工程指示 / 要求簡箋(E.I.)

工程指示編號：EI / 1804 / 20

工程名稱：觀塘裕民坊

工程項目：幕牆 生窗玉 廠檢驗(扇撐螺絲滑牙、窗玉揸腰)

#1

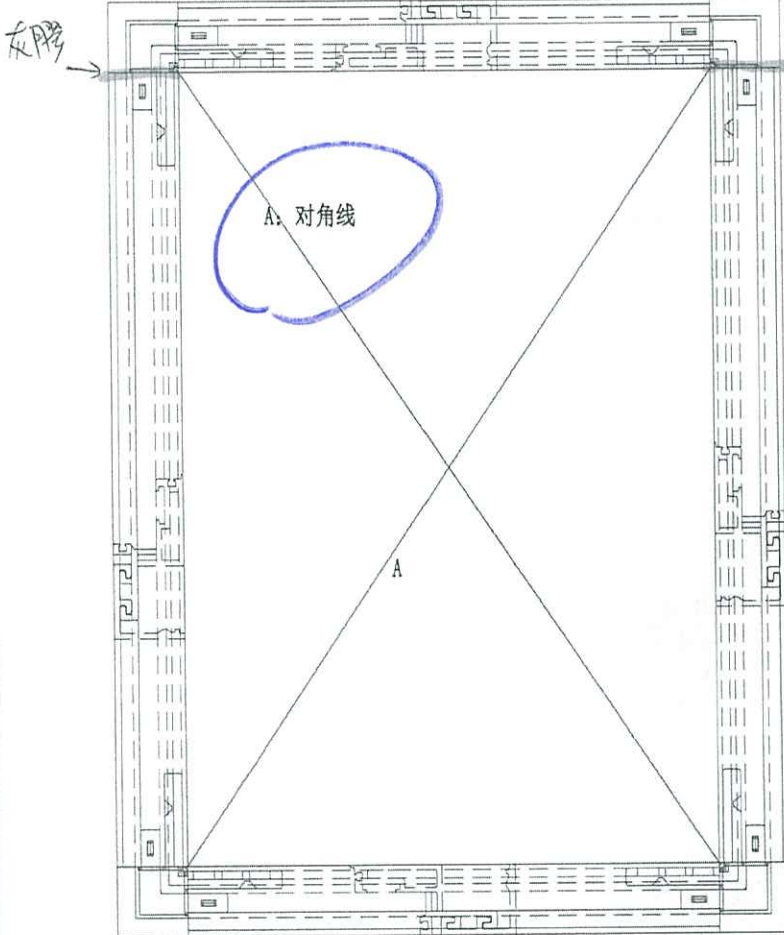
1) 修扇撐螺絲滑牙及螺絲頭變形，嚴重安全問題，

會導致開窗時窗玉飛脫，隨時有人命傷亡，地盤因此停工

螺纹变形

富玉料扇孔無牙

2) 經湛哥調查，窗玉仍有揸腰問題，不是方形，對角線尺寸公差不能超過±1mm，不可有變形
請將現時在廠未出貨窗玉，100%重新覆檢以上扇撐螺絲及窗玉揸腰事項，必須確保全部窗玉
無以上問題才可出貨。

J837 CW 窗玉變形引至地盤工程的誤差

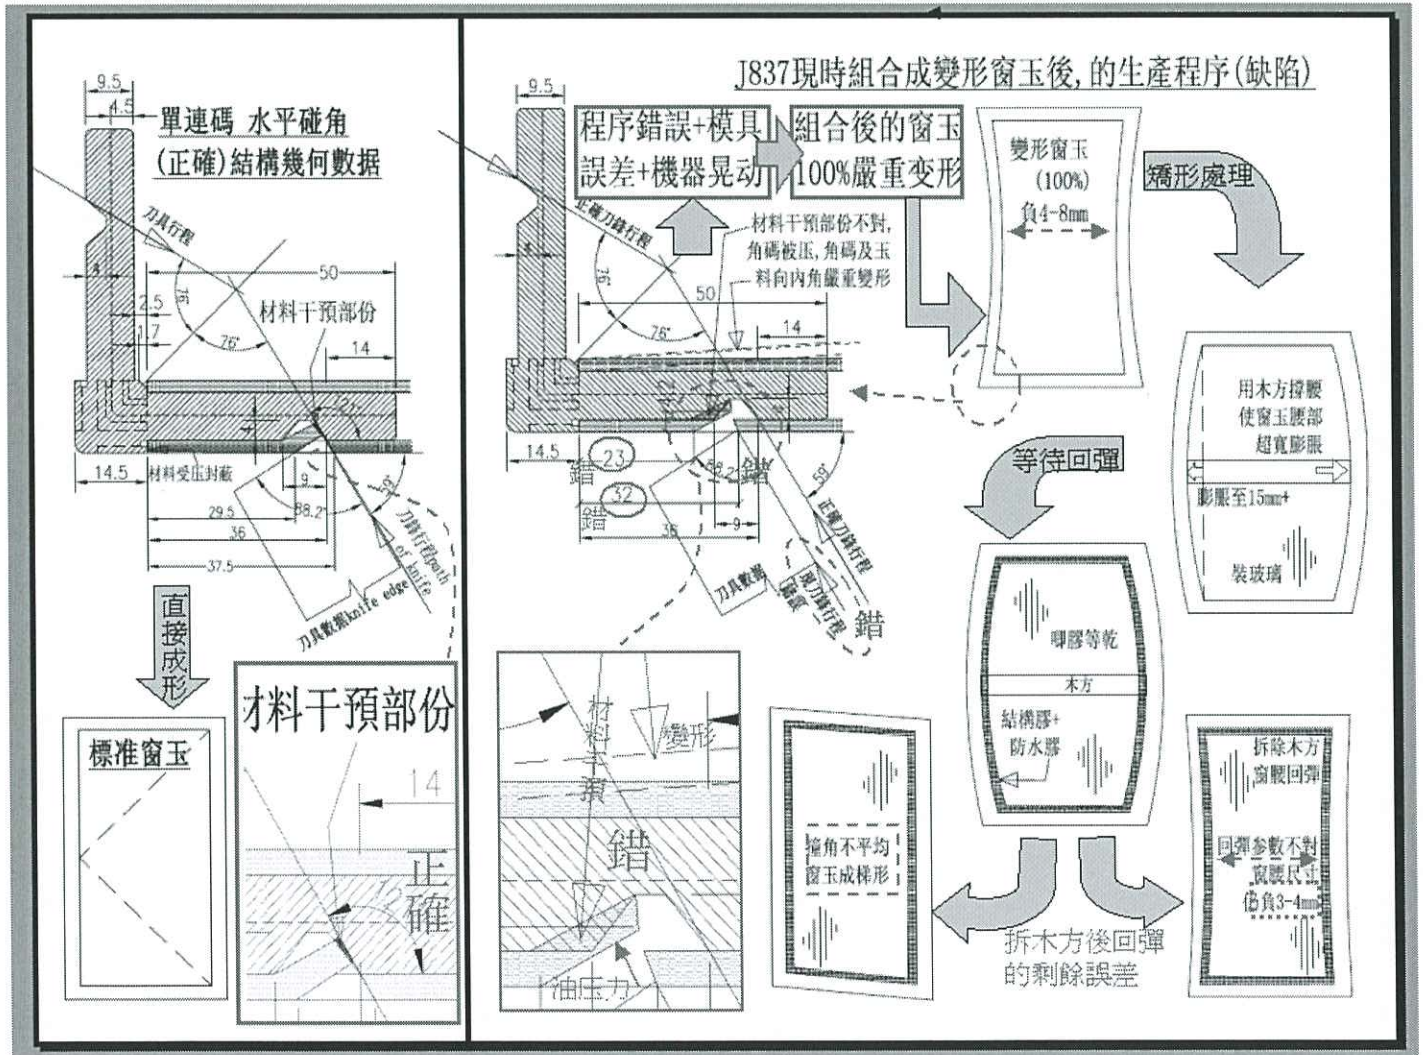
以上的窗玉嚴重變形引至的工程誤差，全部都由生產組合窗玉之‘撞角組合工藝’的嚴重錯誤引起工廠需馬上糾正。

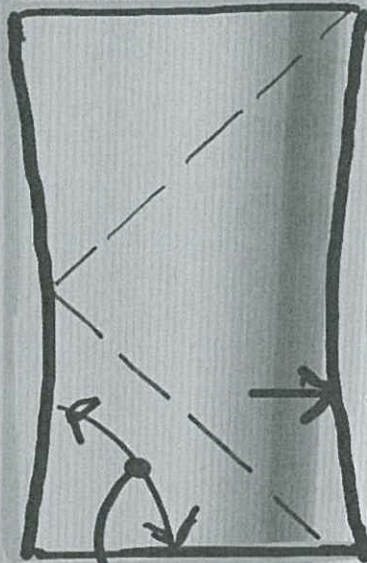
窗卡
角度
89°

撞角 窗卡
100%正 89° 变形

窗玉 89.5°

窗玉縮腰變形
 每邊突出
 2mm
